BŪVNIECĪBAS IEROSINĀTĀJS: VAS "VALSTS NEKUSTAMIE ĪPAŠUMI" Talejas iela 1, Rīga, LV - 1026 reģ.nr.40003294758			 VALSTS NEKUSTAMIE ĪPAŠUMI			OBJEKTS: izmaiņas pie būvprojekta IZSTĀŽU ZĀLES "ARSENĀLS" PĀRBŪVES PROJEKTS TORŅA IELĀ 1, RĪGĀ kadastra Nr. 0100 008 0055		
BŪVPROJEKTA IZSTRĀDĀTĀJS:  ARHITEKTU BŪROJS PĒRĀVAS IELA 22, RĪGA, LV-1009 BŪVKOMERSANTA REĢ. NR.: 1026-R REG.NR. 4000345772			DAĻA: ARHITEKTŪRA		MARKA AR			
			RĀSĒJUMA NOSAUKUMS: Pagrabstāva plāns.					
B.P.V. Aldis Polis		03.07.2026	sert.Nr.1-00572	Mērogs 1:200	STADIJA BP			
B.P.D.V. Aldis Polis		03.07.2026	sert.Nr.1-00572	DATUMS 03.07.2026	LAPA ARI-2-E	IZM. E	LAPU SKATĪT	
Arhitekta Elita Pole		03.07.2026	sert.Nr.1-00012					
Arhitekta Indra Valters		03.07.2026	sert.Nr.1-00804					
Arhitekta Laila Ruža		03.07.2026						
Līguma/arhīva Nr. ARS_1.13/2024

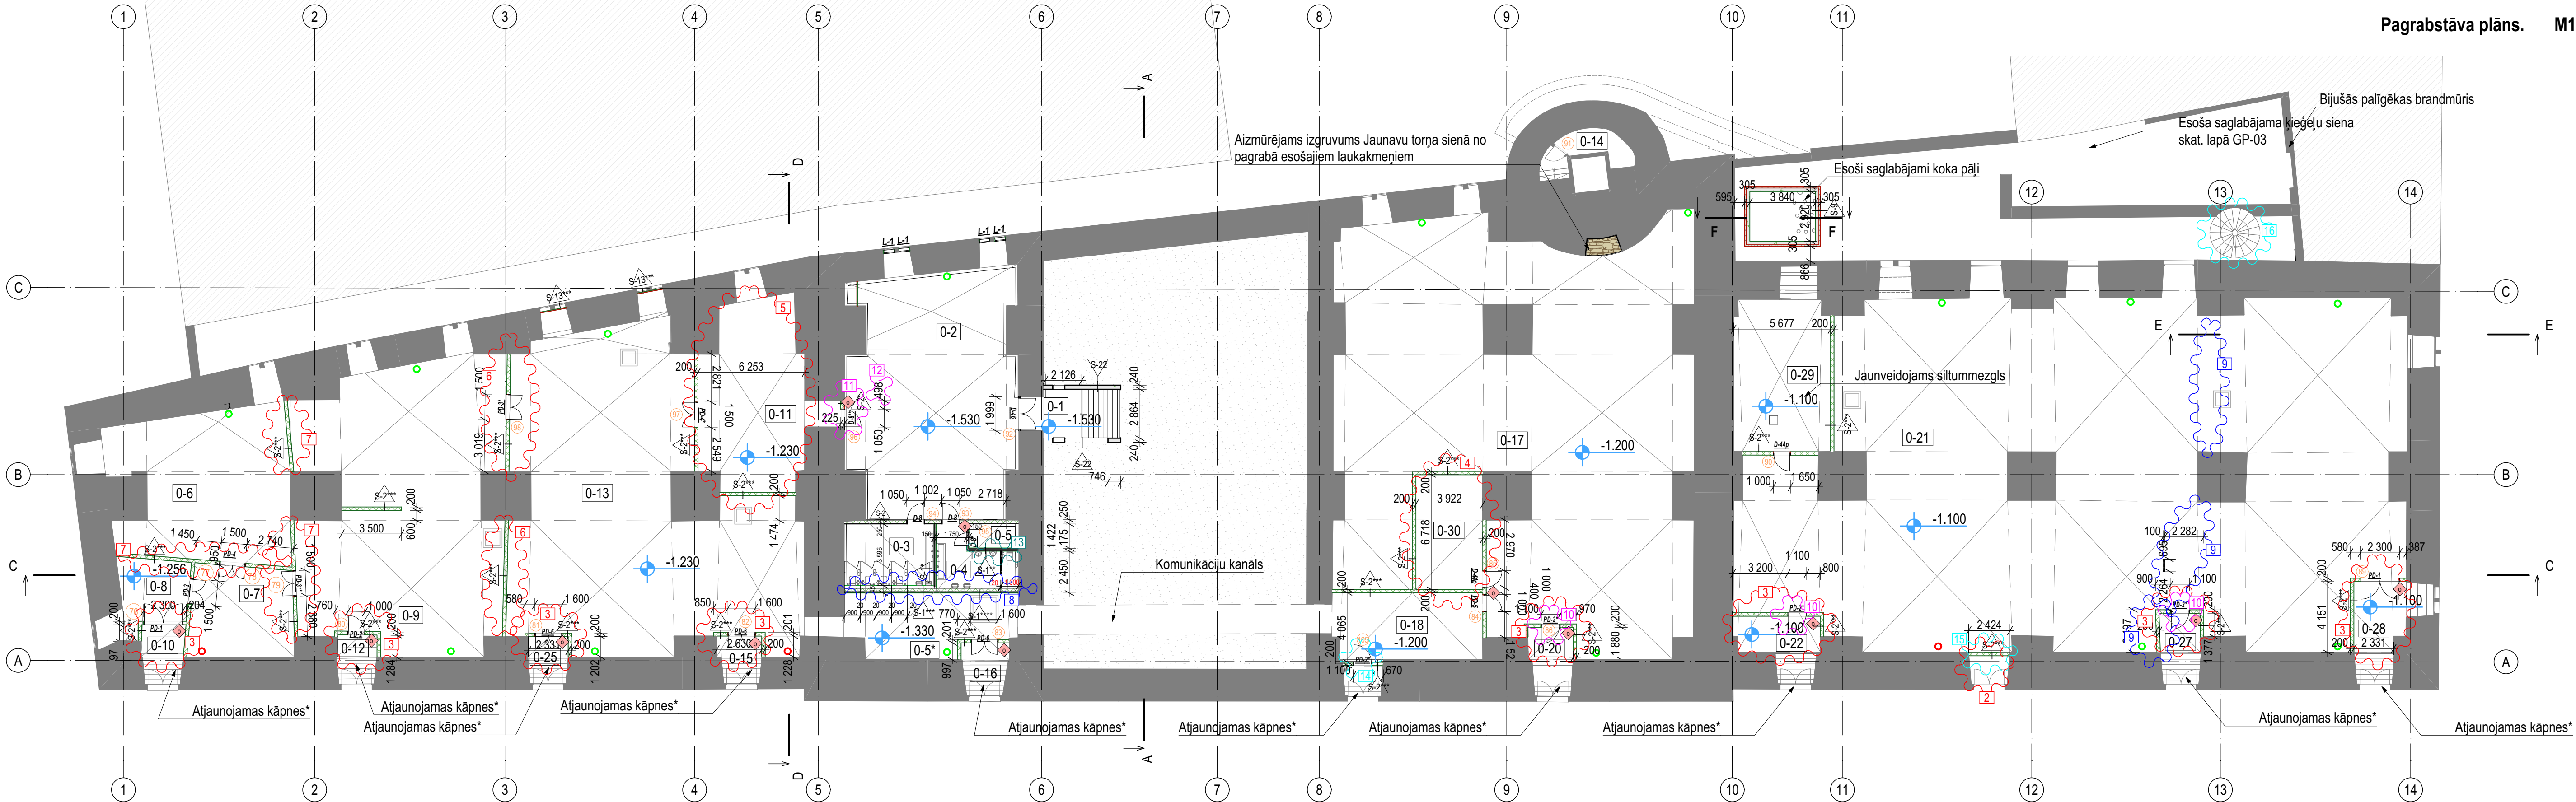
E	16	Maināms kāpņu K-11 novietojums, jo dabā esošās LKT akas novietojums traucē tās izbūvēt.	Indra Valters	20.05.2026.
---	----	---	---------------	-------------

E	15	Mainīts projekta risinājums. Neizbūvējams atkritumu konteiners pacelājs, saskaņā ar LNMM vēstuli 02.07.2026. Nr. 1-8/201. NOS. 2026. izbūvējama siena.	Indra Valters	20.05.2026.
E	14	Labota projekta kļūda. Izbūvējama siena.	Indra Valters	20.05.2026.
D	13	Ierobežotās vietas dēļ, neizbūvējams viens pusuārs.	Indra Valters	02.02.2026.
C	12	Plānoto durvju D-8** aila labotās piesaistes, projektētais ventilācijas caurules dēļ.	Indra Valters	15.12.2025.
C	11	Plānoto durvju D-8** aila, saskaņā ar LNMM 11.11.2025. uzdevumu.	Indra Valters	13.11.2025.
C	10	Labota projekta kļūda. Samazināta durvju PD-2* aila.	Indra Valters	11.11.2025.
B	9	Sienas sliktā tehniskā stāvokļa dēļ (FW, FKA Nr.20), nojaucama siena telpā 0-21, skat. lapā ARI-35-A. Mainās telpas platība.	Indra Valters	27.10.2025.
B	8	Bloku mūris salāgots ar BK daļas kesona biežumu, mainīts mūra biežums no 200mm uz 150mm. Ņemot vērā pagrabā esošos mitruma apstākļus, nomainīta gipskartona sistēma pret fasādes siltinājuma sistēmu.	Indra Valters	18.09.2025.

A	7	Demontējamas sienas, lai izveidotu zemgrīdas hidroizolāciju	Indra Valters	20.06.2025.
A	6	Sienu faktiskā stāvokļa dēļ, sienas demontējamas un izbūvējamas no jauna	Indra Valters	20.05.2025.
A	5	Pasūtītāja uzdevumā, mainīts sadales telpas Nr.0-11 novietojums, platība	Indra Valters	20.05.2025.
A	4	Vietas trūkuma dēļ, mainīts datu telpas Nr.0-30 novietojums, platība	Indra Valters	20.05.2025.
A	3	Saskaņā ar telpu faktiskajiem (velves) izmēriem, mainīts plānojums	Indra Valters	20.05.2025.
A	2	Vietas trūkuma dēļ, mainīta atkritumu konteiners pacelēja vieta	Indra Valters	20.05.2025.
A		Demontāžas apjomi precizēti, izņemti no lapas ARI-2, parādīti jaunveidotā lapā ARI-35	Indra Valters	10.05.2025.
